改善箇所説明図

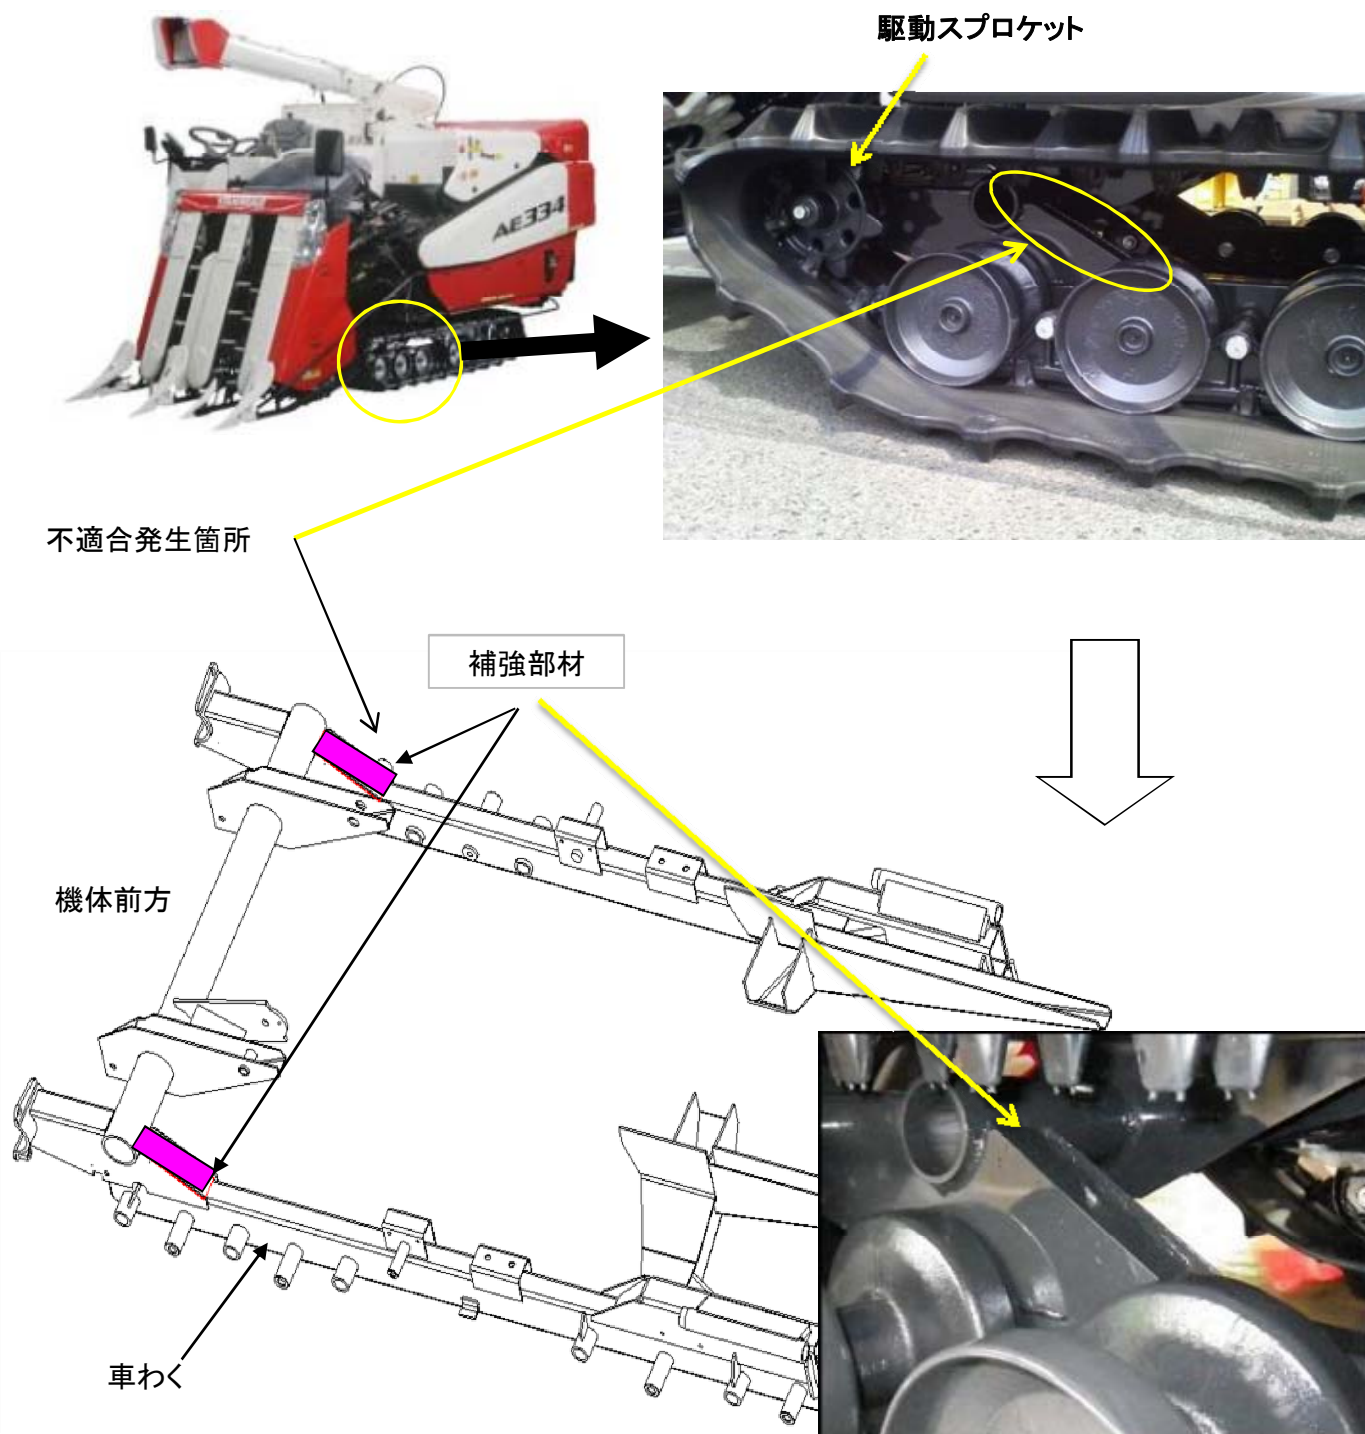
不具合発生箇所

車わくに補強部材が溶接されていないものがある。そのため、そのままの状態で使用を続けると、フレームの一部が破損し、最悪の場合、駆動スプロケットの位置がずれることにより履帯が外れ、走行不能となるおそれがある。

改善内容

全車両、補強部材を溶接する。

追加部品を示す。

識別

補強部材の有無により識別する。
